**Конструктивные изменения  
автомобилей «Урал», внедренные  
в 2013-2014 г.г.**

**(выпуск 13)**

Настоящий сборник подготовлен Управлением послепродажного обслуживания ОАО «АЗ «УРАЛ» для сервисных центров и торговых организаций на основе информационных бюллетеней о конструктивных изменениях автомобилей «Урал» в 2013-2014 годах, разработанных Инженерно-конструкторским центром и размещенных на сайте [www.uralaz.ru](http://www.uralaz.ru), в разделе «Сервис и запчасти»

## 1. Информационный бюллетень № 284

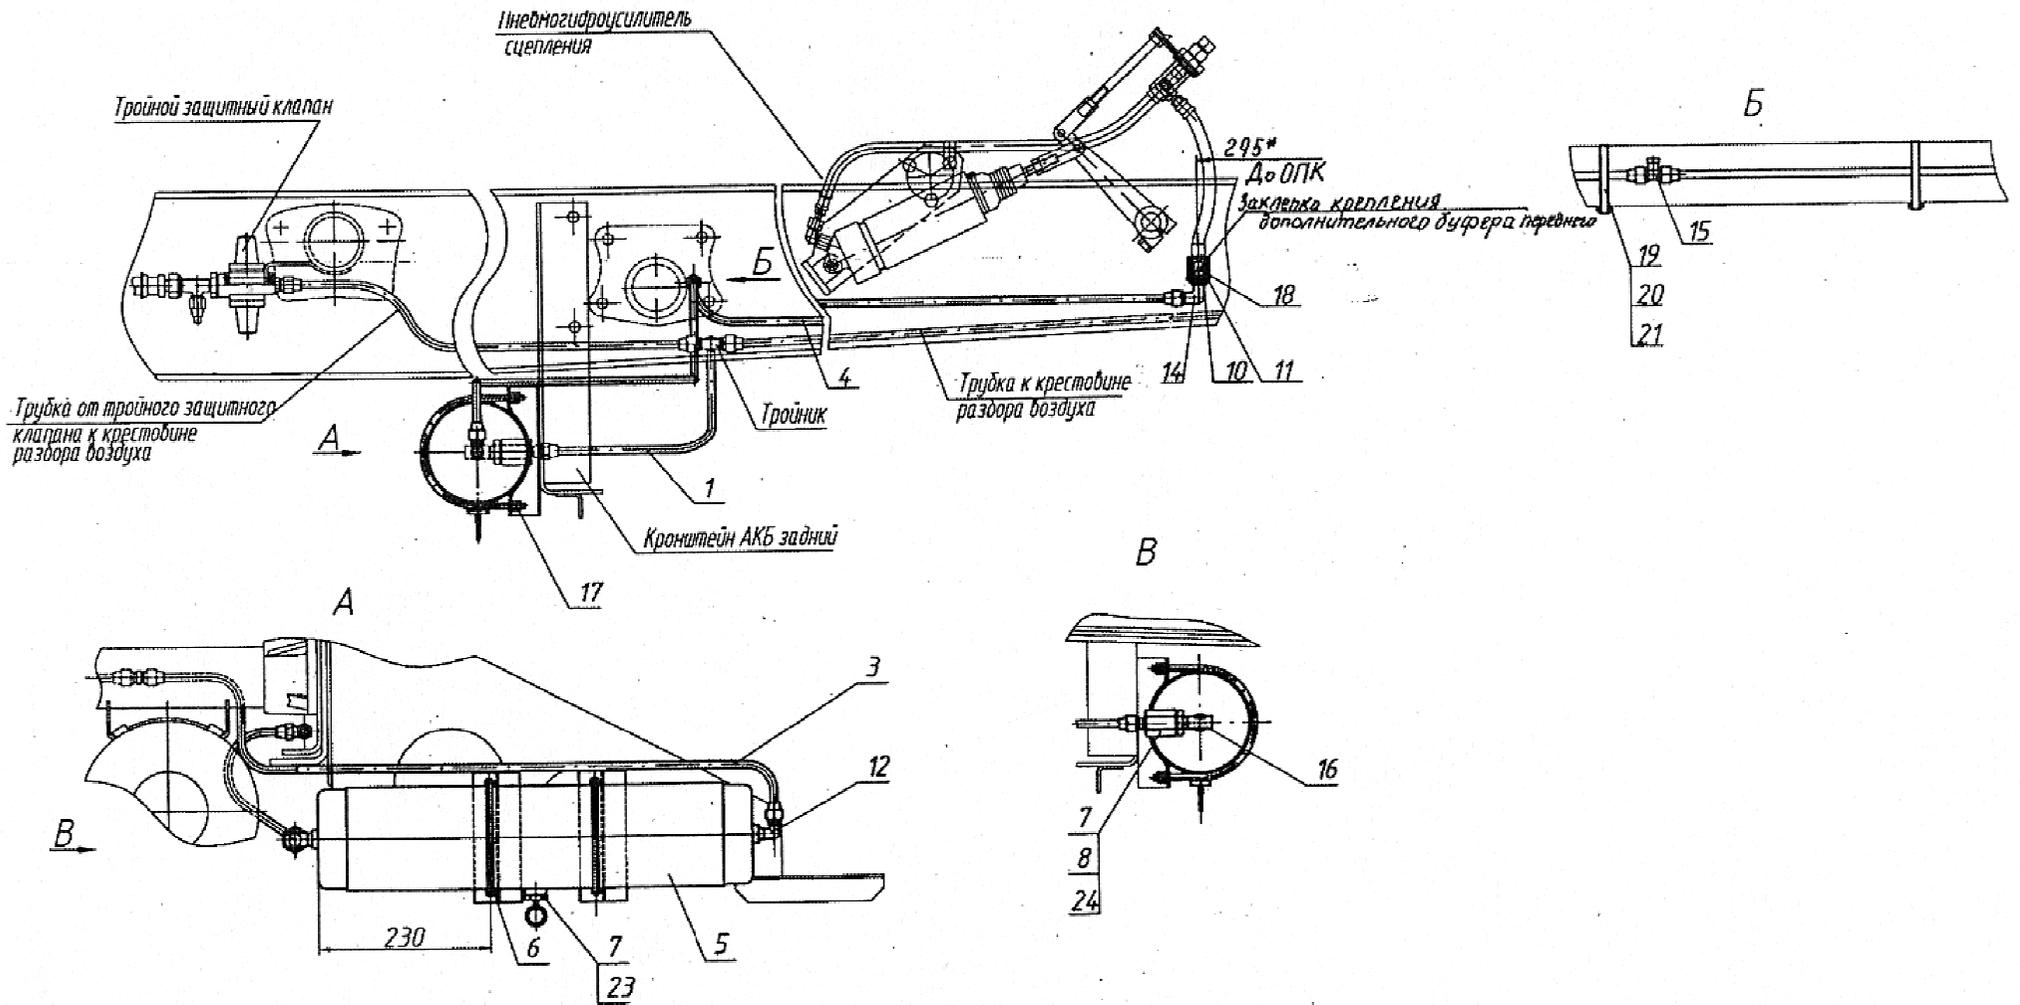
Проведено изменение трассы укладки пневматического трубопровода привода сцепления от баллона не тормозных потребителей к месту запитки пневмоусилителя на автомобилях Урал-4320 и их модификациях.

Предусмотрен крепеж соединительного угольника 339361 при помощи хомута 3,6/200 и буферов 5323РХ-1803482, обеспечивающий быструю сборку. Введена защитная спиральная лента 4320Я8-1602650 на место перехода через кромку лонжерона.

### 3. Информационный бюллетень № 313

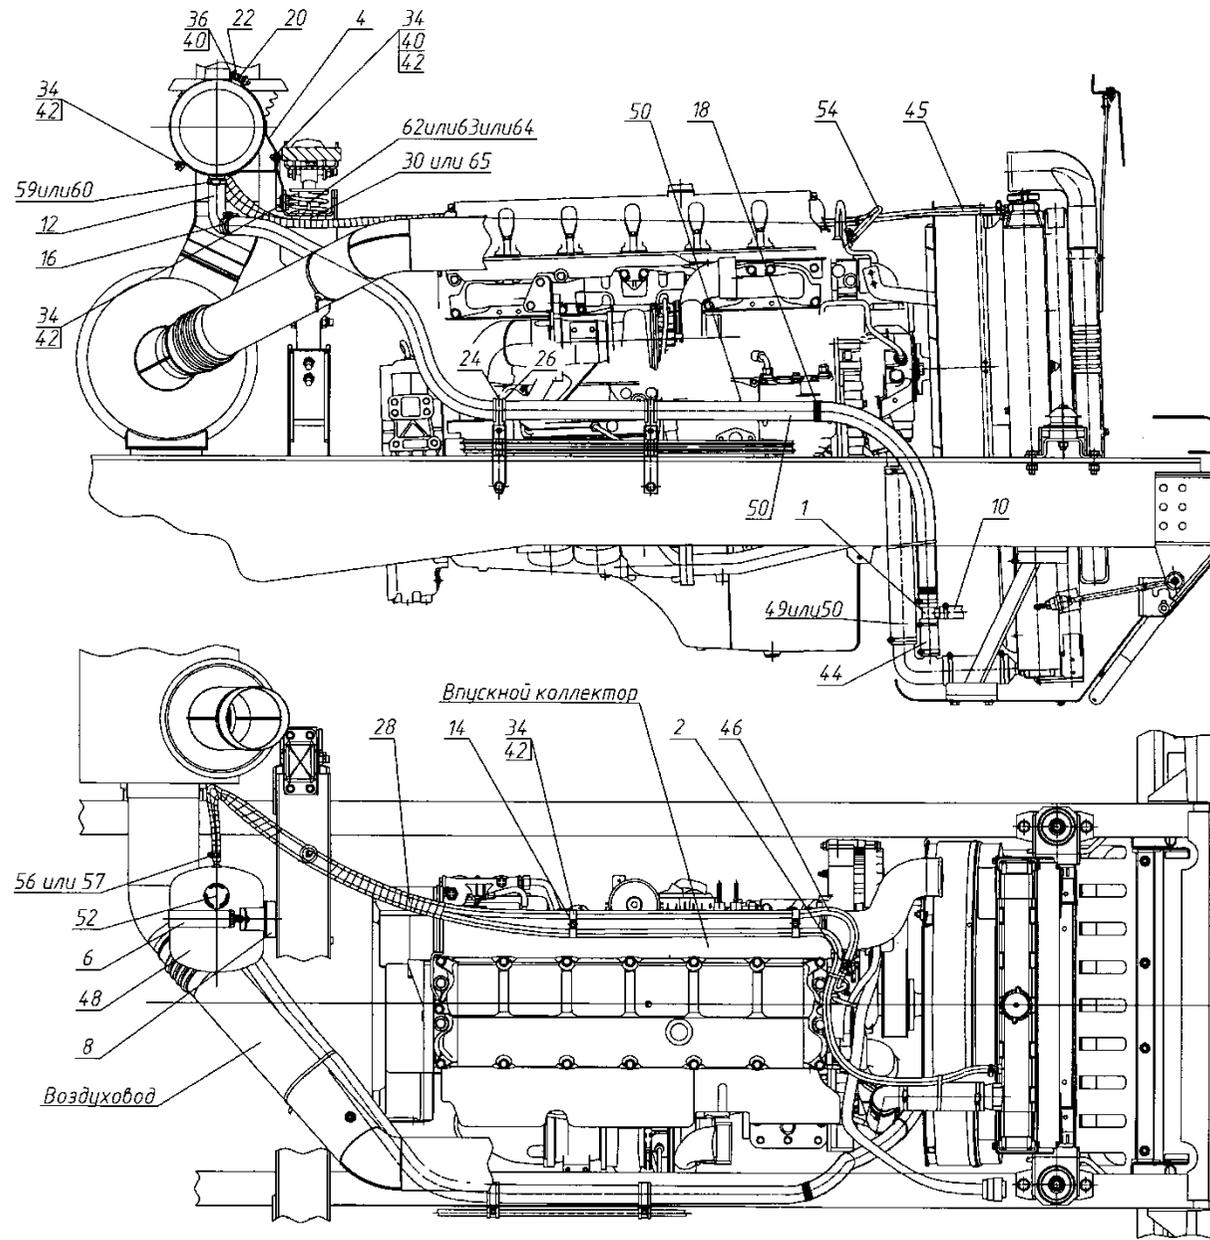
С октября 2013г. в задней подвеске автомобилей Урал-6370 устанавливается пластиковая крышка башмака рессоры 5320-2918120-20, взамен ранее применяемой металлической крышки башмака рессоры 5320-2918120-10. Крепление новой крышки башмака рессоры производится болтами 201453-П29 М8х14 и плоскими шайбами 252005-П29 взамен применяемых ранее болтов 201452-П29 М8х12 и гроверных шайб 252155-П2.

Новая крышка башмака рессоры полностью взаимозаменяема со старой и может применяться на автомобилях более раннего выпуска в комплекте с новым крепежом.

## 5. Информационный бюллетень № 315

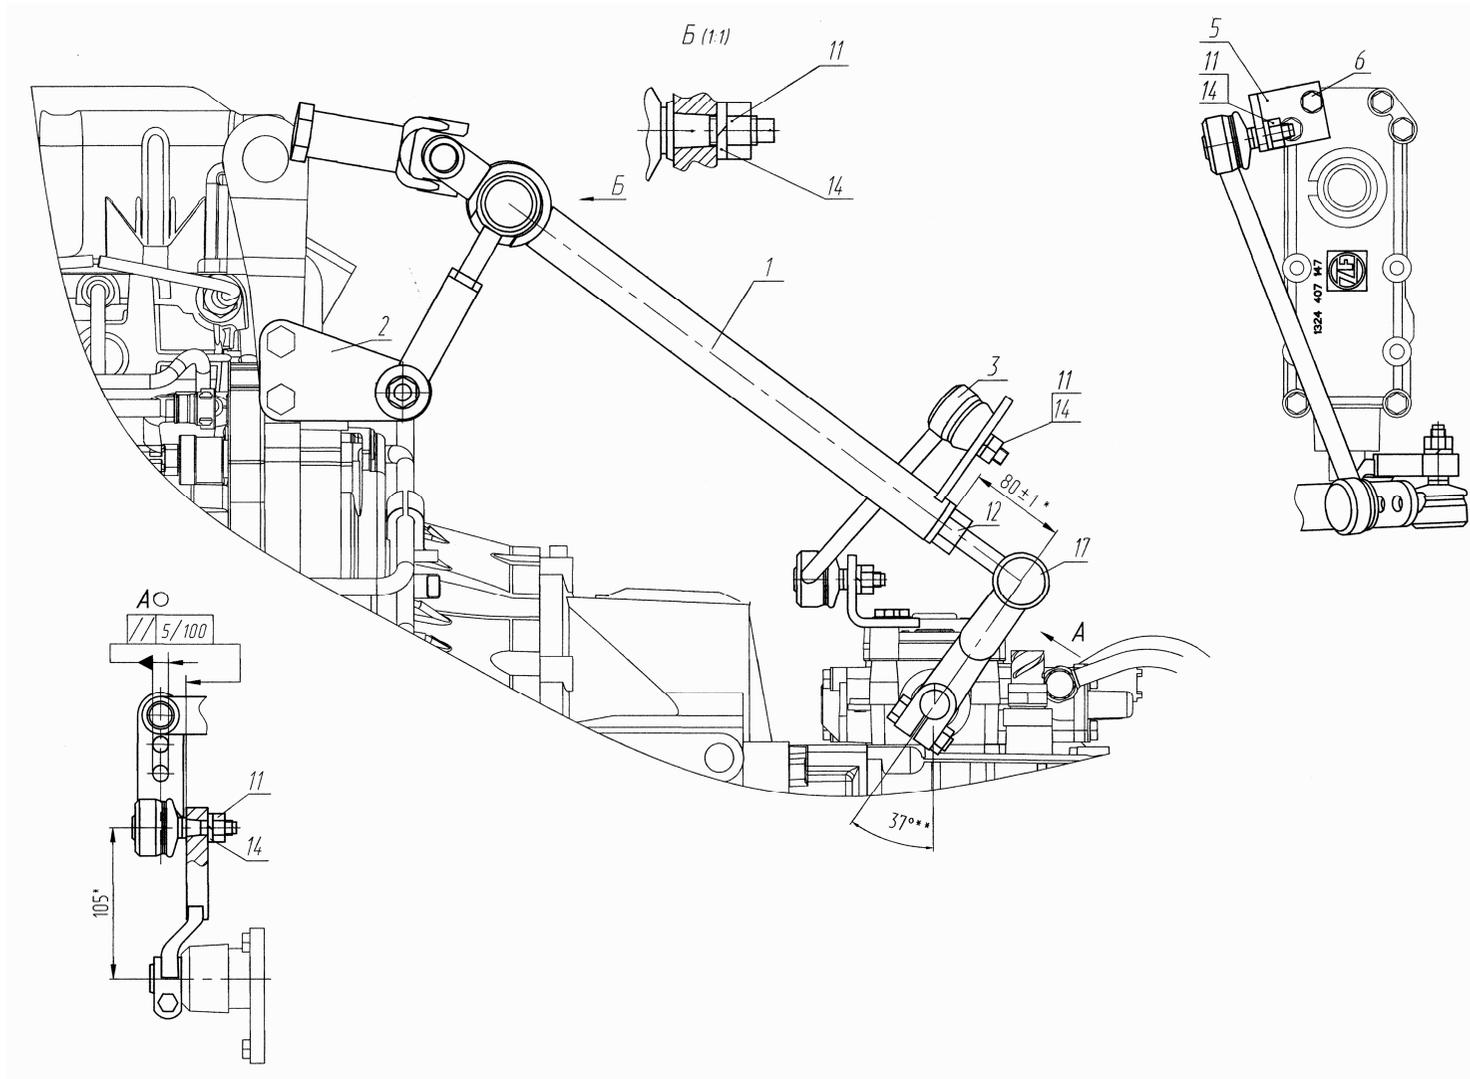
Повышение потребительских свойств (исключение просечек выхлопных газов в соединении глушителя с приемной трубой)

На автомобилях Урал выпуска до февраля 2013г при необходимости возможна замена труб приемных:

14.Труба приемная глушителя задняя		4320Я3-1203006-01	1	55571Д-1203006-10	1		
Описание изменения		С концов приемных труб убрали пазы				Всего листов	
Подпись						Лист

## 6. Информационный бюллетень № 316

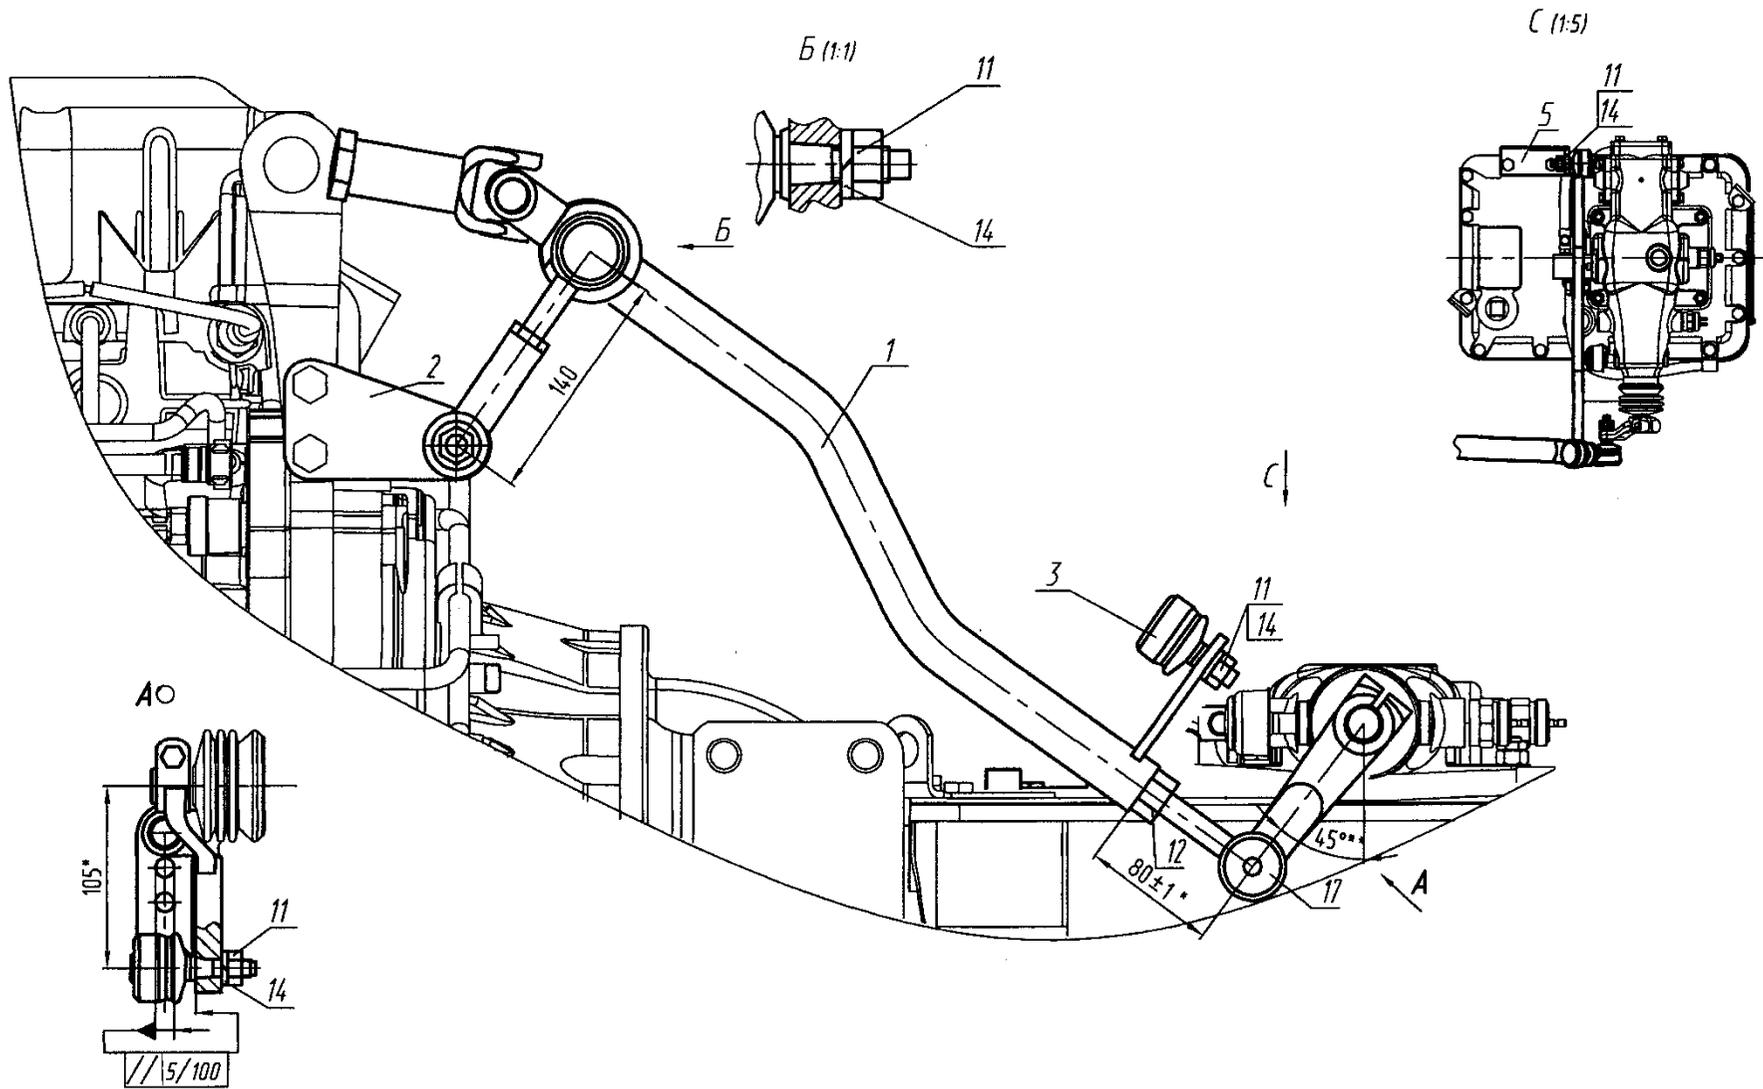
Выдача КД на привод КП на автомобили Урал-44202 с Евро-4 и модификации с альтернативной коробкой передач производства FAST Gear.

## 9. Информационный бюллетень № 324

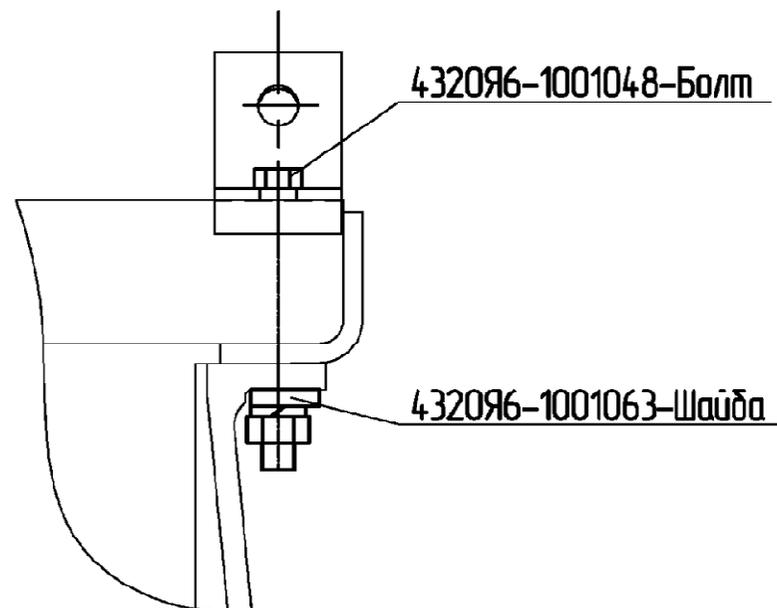
С 2014 г в установке силового агрегата 4320Я2-1001000 взамен болта 330026 используется болт 4320Я6-1001048 (класс прочности 10.9) и шайба 4320Я6-1001063.

Бюллетень распространяется на автомобили Урал-4320-30; Урал-4320-31 и их модификации.

### Монтаж задних левый крыльев

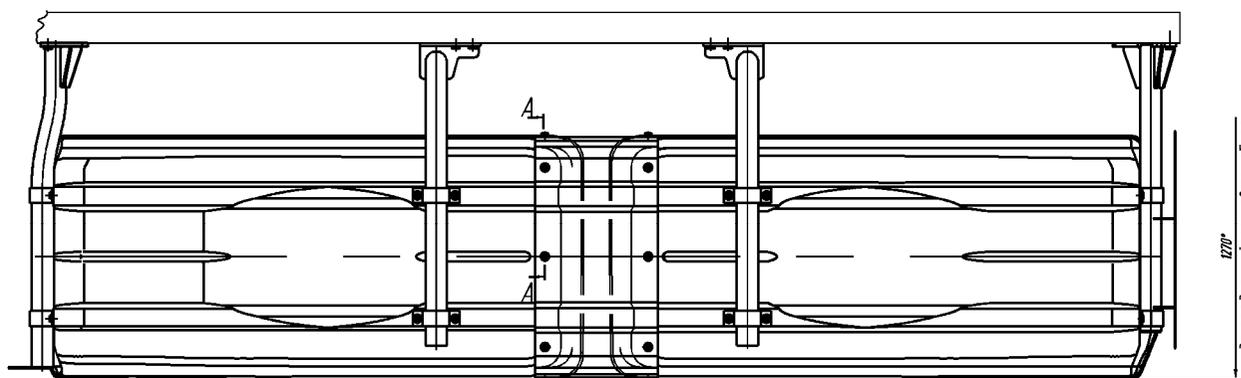
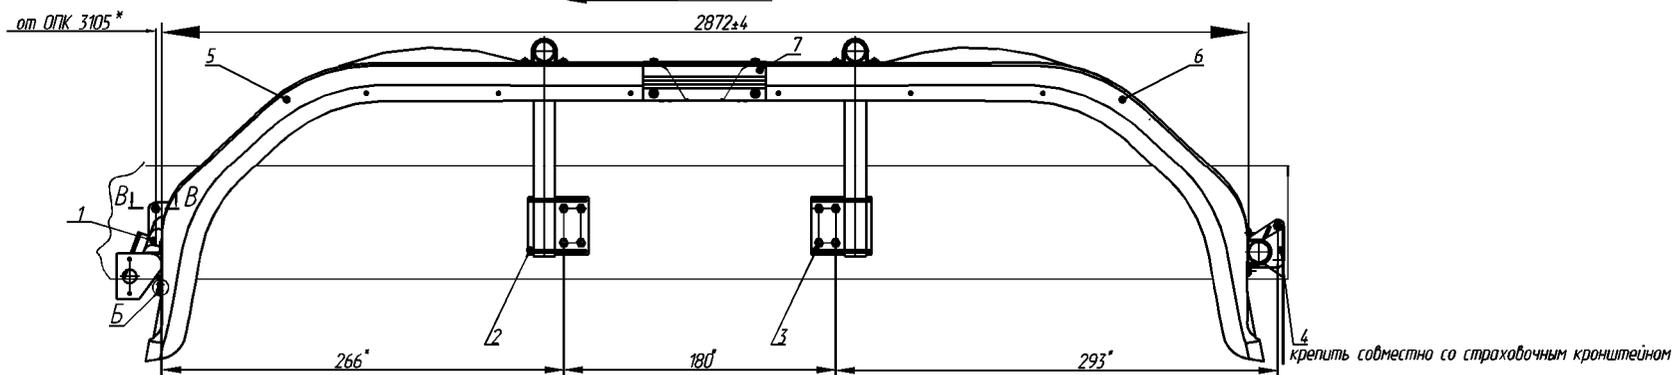
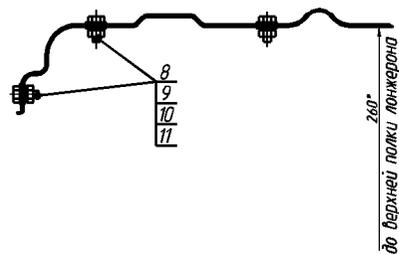
На автомобиль Урал-63704-0029-01 вводится монтаж задних крыльев 63704В-8404005/006 лев./прав.

# Монтаж задних правых крыльев

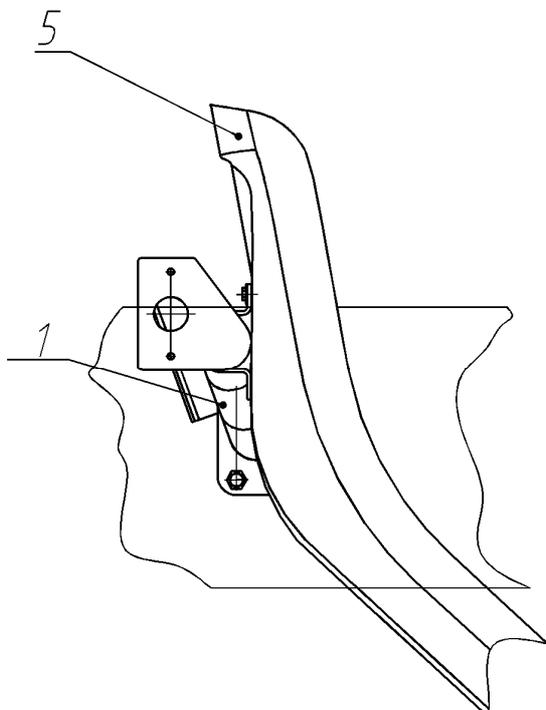
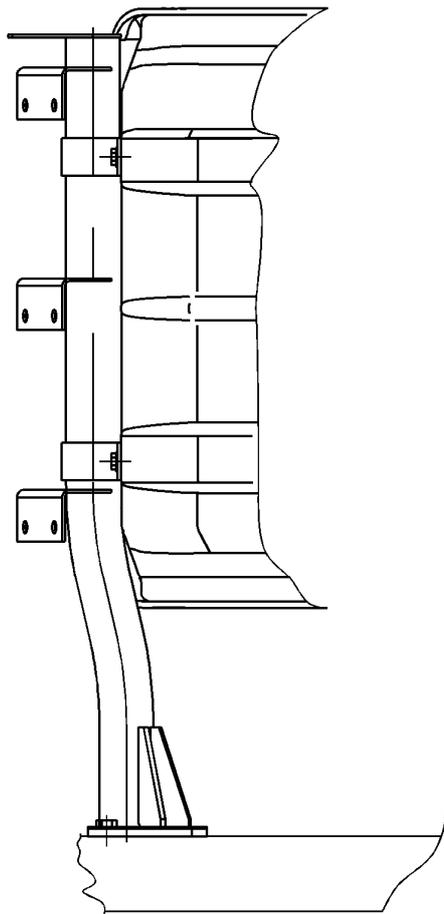
остальное зеркально см. рисунок 1
